Gremium: Planungsausschuss  
Sitzung am: 07.03.2024

**Bebauungsplan Nr. 49/7**

**Bereich zwischen Ringstraße und Burggasse im Siegburger Zentrum**

- Behandlung der eingegangenen Stellungnahmen
- Anpassung der Plangebietsabgrenzung
- Beschluss zur erneuten öffentlichen Auslegung des Planentwurfes

(Abb. 1: Erweiterung der Plangebietsabgrenzung im Bereich Burggasse/Kaiserstraße – ohne Maßstab)

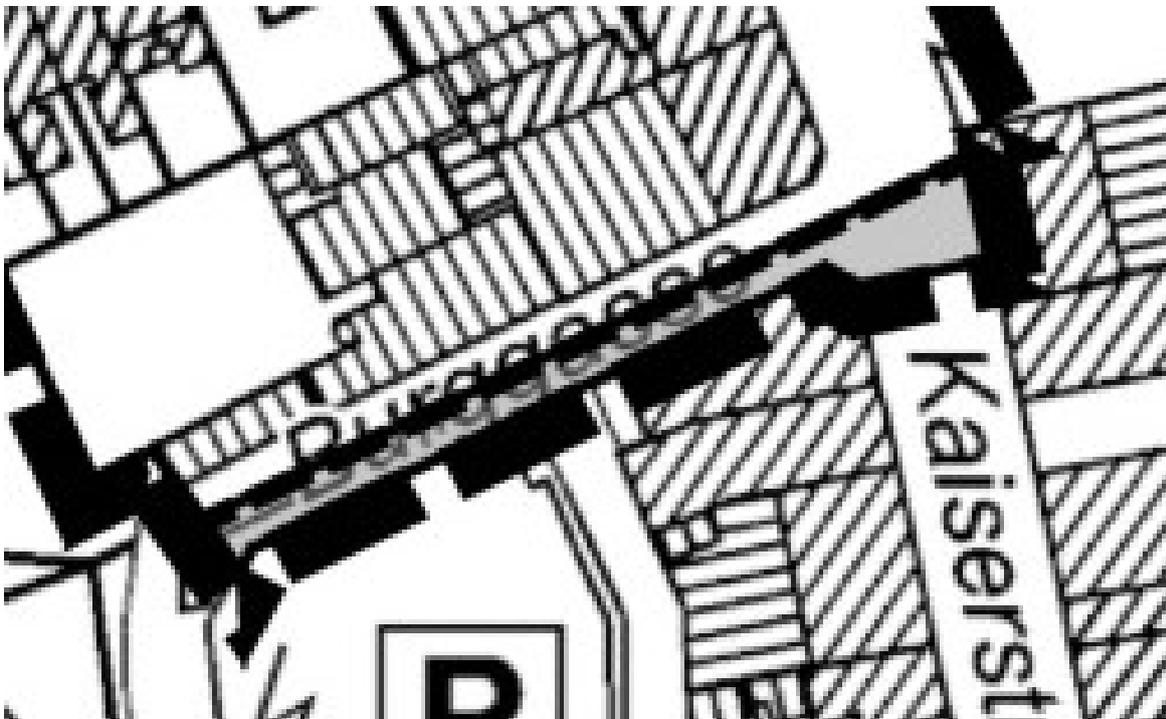
Das Plangebiet des sich in Aufstellung befindlichen Bebauungsplanes Nr. 49/7 liegt innerhalb des Siegburger Zentrums und umfasst eine ca. 6.070 qm große Fläche in der Gemarkung Siegburg, Flur 5, zwischen der Ringstraße, der Kaiserstraße und der Burggasse. Bislang liegt der Abschnitt der Burggasse nur bis zur Straßenmitte innerhalb des Plangebietes, den restlichen Bereich deckt der rechtsgültige Bebauungsplan Nr. 49/2 ab. Die Burggasse ist sowohl im Bebauungsplanentwurf als auch im rechtsgültigen Bebauungsplan als „Straßenverkehrsfläche“ ohne besondere Zweckbestimmung festgesetzt. Aufgrund der aktuellen Planungsabsichten zur Neugestaltung der Burggasse in einen Straßenraum, der Fußgängern, Radfahrern und dem motorisierten Verkehr gleichberechtigt zur Verfügung steht (mischgenutzte Fläche), plant die Verwaltung, der Burggasse als Festsetzung „Verkehrsfläche mit besonderer Zweckbestimmung - Verkehrsberuhigter Bereich“ zuzuweisen. Von daher ist eine Erweiterung des Plangebietes im Bereich der festzusetzenden Straßenverkehrsfläche im Bereich der Burggasse/Kaiserstraße um ca. 425 m<sup>2</sup> vorzunehmen. Es handelt sich um die Flurstücke 3916 und 4867 sowie die Flurstücke 3500, 3951, 3952, 4091, 4093, 4864 und 5467 (teilweise). Die Erweiterungsfläche ist in der beigefügten Plandarstellung grau markiert (siehe Abb. 1).
